**Verslag huishoudelijke elektrische installatie op laagspanning en zeer lage spanning****Algemeen:**

Referentie: 008-20260617-04	Datum controle: 17/06/2026
Keurder: 008

Eigenaar:	Gilis Rosa Julia	EAN-code:	541449400000101555
Adres installatie:	Tiensesteenweg 154, 3211 - Binkom	Nummer teller(s):	1sag1200173159
		Distributienetbeheerder installatie:	Fluvius
Datum uitvoering installatie:	☒ Vóór 01/10/1981 ☐ Tussen 01/10/1981 en 01/06/2020 ☐ Vanaf 01/06/2020		
Type:	☒ Wooneenheid ☐ Niet-huishoudelijk ☐ PV ☐ Batterij ☐ Laadpaal

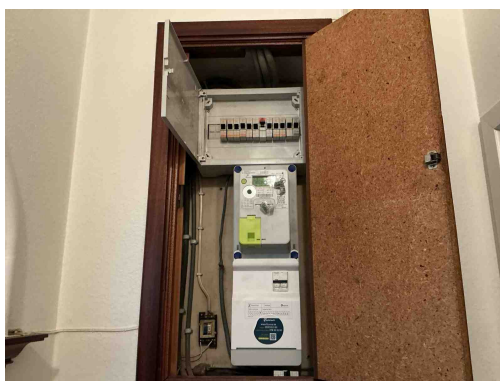
B17 - De voedingsspanning is niet op elk bord vermeld (Boek 1: 3.1.3.3).
Opmerking: Oa bord 1

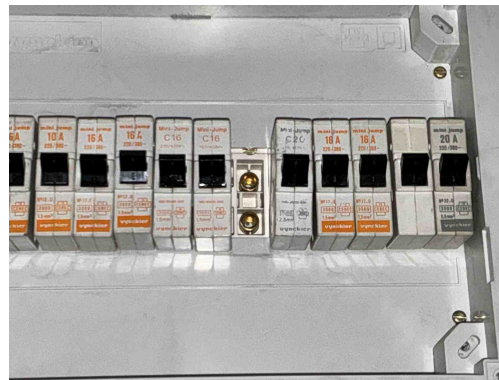
B26 - Het elektrisch bord kon niet gedemonteerd worden (Boek 1: 5.3.5.1).
Opmerking: Oa automaten zeer strak vast, bord op hoogte geplaatst,

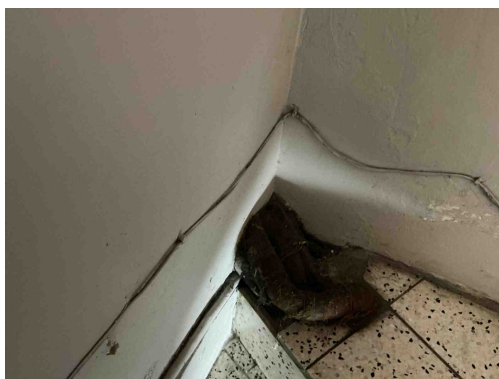
B30 - De houder van de beveiliging in een huishoudelijke ruimte is niet voorzien van aangepaste kalibreerelementen (Boek1: 5.3.5.5).

Opmerking: Oa bord 1

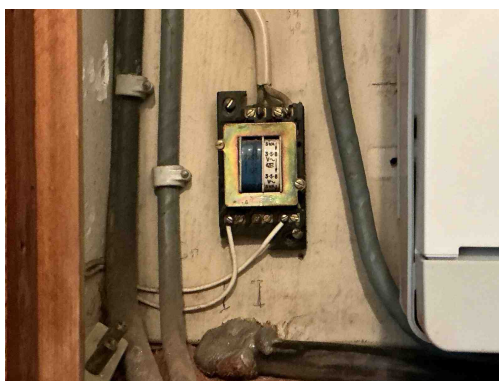
C21 - Het gebruik van geleiders van het type VOB, zonder bijkomende afscherming is niet toegestaan (Boek 1: 5.2.9.6).
Opmerking: Oa inkom, kelder,

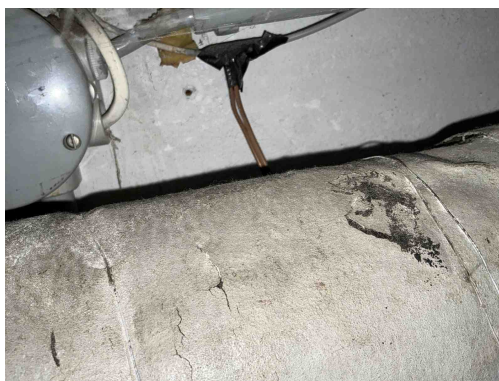
C21 - Het gebruik van geleiders van het type VOB, zonder bijkomende afscherming is niet toegestaan (Boek 1: 5.2.9.6).
Opmerking: Oa inkom, kelder,

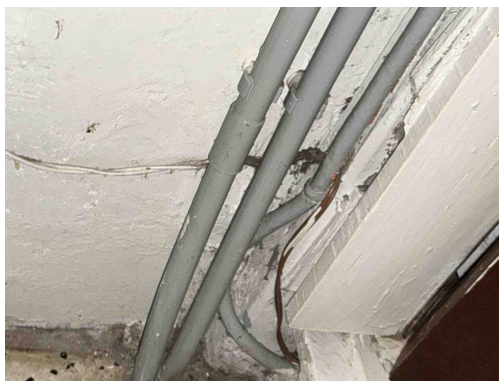
C21 - Het gebruik van geleiders van het type VOB, zonder bijkomende afscherming is niet toegestaan (Boek 1: 5.2.9.6).
Opmerking: Oa inkom, kelder,

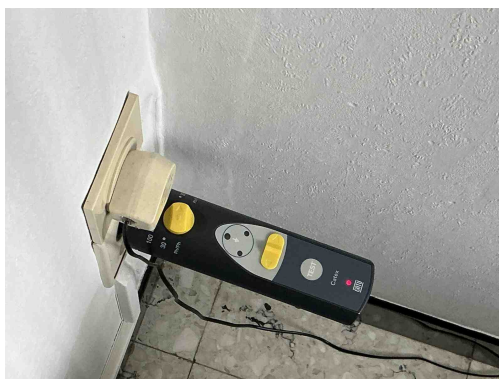
C21 - Het gebruik van geleiders van het type VOB, zonder bijkomende afscherming is niet toegestaan (Boek 1: 5.2.9.6).
Opmerking: Oa inkom, kelder,

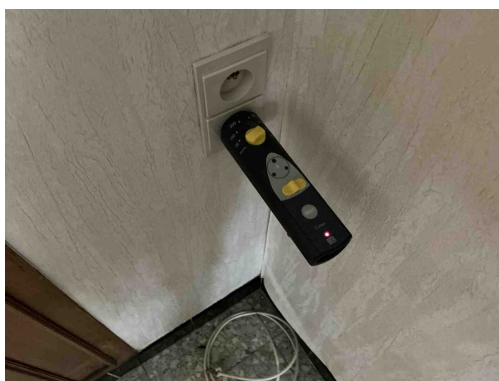
A16 - Er is geen continuïteit van de beschermingsgeleider van de contactdoos (Boek 1: 5.4.3.4).
Opmerking: Oa living, kleine kamer, kelder,...

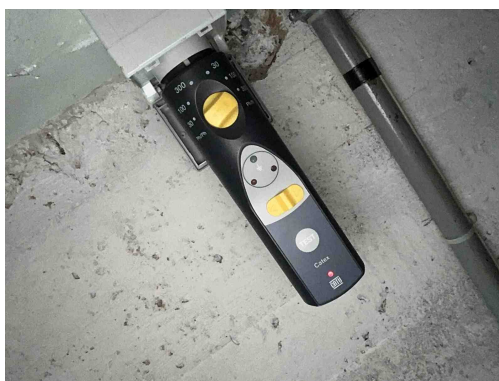
A16 - Er is geen continuïteit van de beschermingsgeleider van de contactdoos (Boek 1: 5.4.3.4).
Opmerking: Oa living, kleine kamer, kelder,...

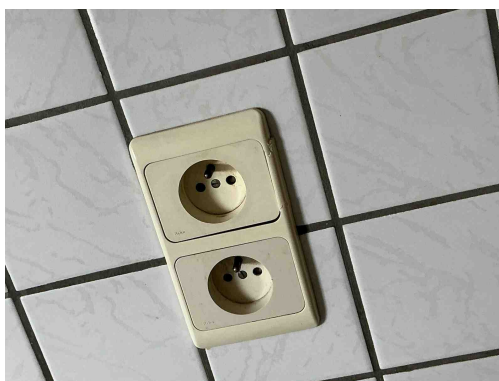
A16 - Er is geen continuïteit van de beschermingsgeleider van de contactdoos (Boek 1: 5.4.3.4).
Opmerking: Oa living, kleine kamer, kelder,...

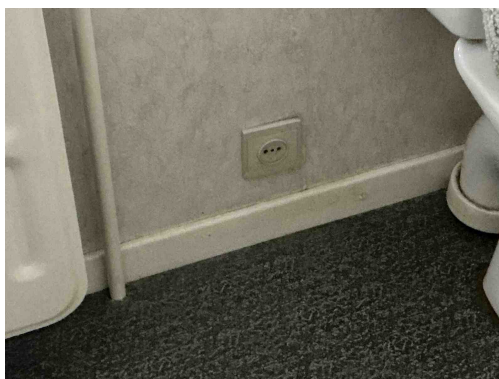
T09 - Bepaalde contactdozen en/of schakelaars zijn beschadigd (Boek 1: 1.4.1.3).
Opmerking: Oa Keuken, dressing

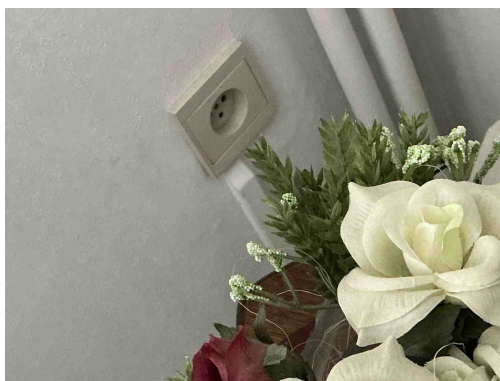
A20 - Er bevindt zich een contactdoos zonder beschermingsgeleider in de elektrische installatie. Deze is niet geplaatst achter een differentieelstroombeschermingsinrichting met grote (max. 30mA) of zeer grote (max. 10mA) gevoeligheid.

T11 - De contactdozen waarvan de toegekende stroomsterkte maximaal 16A en de toegekende spanning maximaal 250V bedraagt en niet bedoeld zijn voor de voeding van een of meerdere verbruikstoestellen voor een specifiek doel en niet geplaatst zijn in of op schakel- en verdeelborden, beschikken niet of IPXX-D (incl. gemeenschappelijke delen residentieel geheel) (Boek 1: 4.2.2.3/5.3.5.2).

Opmerking: Oa kleine kamer ,kelder

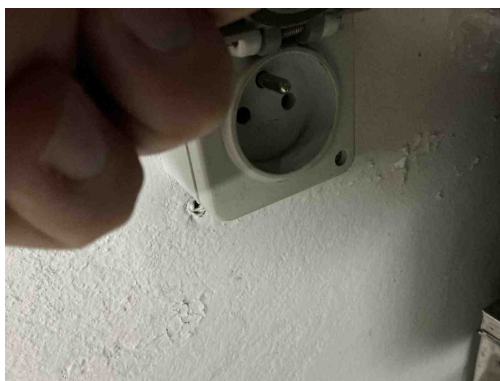
A20 - Er bevindt zich een contactdoos zonder beschermingsgeleider in de elektrische installatie. Deze is niet geplaatst achter een differentieelstroombeschermingsinrichting met grote (max. 30mA) of zeer grote (max. 10mA) gevoeligheid.

T11 - De contactdozen waarvan de toegekende stroomsterkte maximaal 16A en de toegekende spanning maximaal 250V bedraagt en niet bedoeld zijn voor de voeding van een of meerdere verbruikstoestellen voor een specifiek doel en niet geplaatst zijn in of op schakel- en verdeelborden, beschikken niet of IPXX-D (incl. gemeenschappelijke delen residentieel geheel) (Boek 1: 4.2.2.3/5.3.5.2).

Opmerking: Oa kleine kamer ,kelder

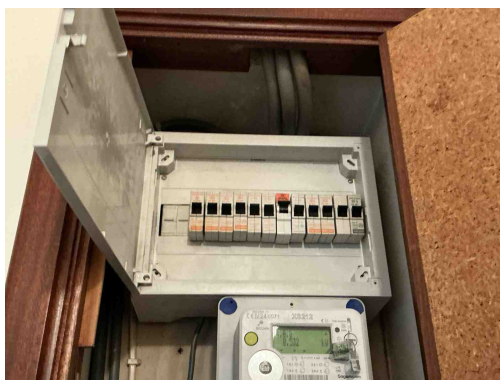
T11 - De contactdozen waarvan de toegekende stroomsterkte maximaal 16A en de toegekende spanning maximaal 250V bedraagt en niet bedoeld zijn voor de voeding van een of meerdere verbruikstoestellen voor een specifiek doel en niet geplaatst zijn in of op schakel- en verdeelborden, beschikken niet of IPXX-D (incl. gemeenschappelijke delen residentieel geheel) (Boek 1: 4.2.2.3/5.3.5.2).

Opmerking: Oa kleine kamer ,kelder
